ORD. N° : 1130  
ANT. : Proyecto de rotura y reposición de pavimentos por acceso vehicular en Calle Diego Portales N° 216, comuna de Sierra Gorda.  
MAT. : Envía observaciones a proyecto de rotura y reposición de pavimentos por acceso vehicular en Calle Diego Portales N° 216, comuna de Sierra Gorda.  
ADJ. : Precios unitarios Serviu 2026.

OFICIO ELECTRÓNICO

Antofagasta, 22 abril 2026

Figura 1

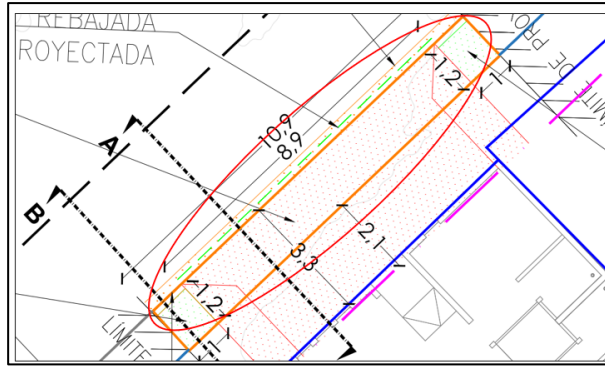
- 2.7. Mejorar la planta de pavimentos ajustando la solera proyectada, la simbología utilizada no coincide con lo mostrado en cuadro de simbología.
- 2.8. Ajustar en la planta de pavimentos el área indicada en color naranja, ya que pareciera señalar la reposición de calzada, lo cual no es correcto (ver figura 1).
